改善箇所説明図

N74 エンジン

図：左ハンドル車

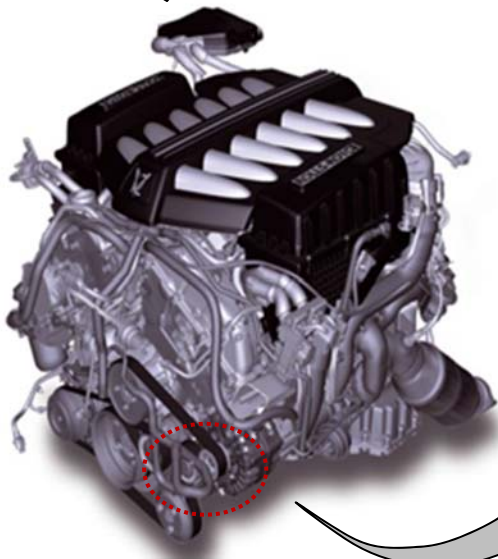
基準不適合発生箇所
ターボ チャージャー用
補助クーラント ポンプ

ターボチャージャーを冷却するための電動補助クーラントポンプの作動用回路の設計評価が不十分なため、当該ポンプ内の温度及び圧力が上昇すると、回路基板上に金属物質が生成されることがある。そのため、回路がショートし、プラグ接続部が焦げ付き、最悪の場合、火災に至るおそれがある。

全車両、電動補助クーラント ポンプを対策品と交換する。
